改善箇所説明図

原動機：ジョンデビア6068車体後面図

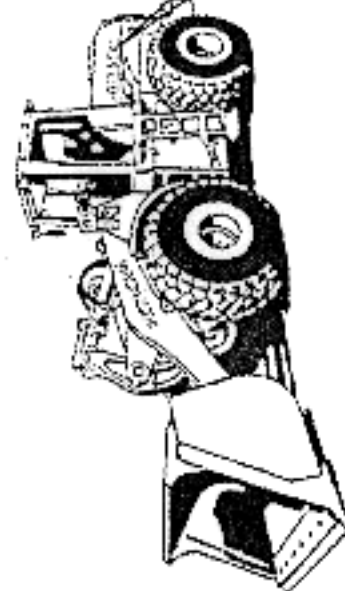
基準不適合発生箇所

自動テンショナーの張力不足により、ファンベルトが外れ、冷却性能を損なうおそれがある。

全車両、当面、自動テンショナーから固定式テンショナーに交換する。
最終対策内容が決定次第、対策品の自動テンショナーに交換する。

交換後、固定式テンショナーおよび最終対策済自動テンショナーの側面に白ペイントを塗る。
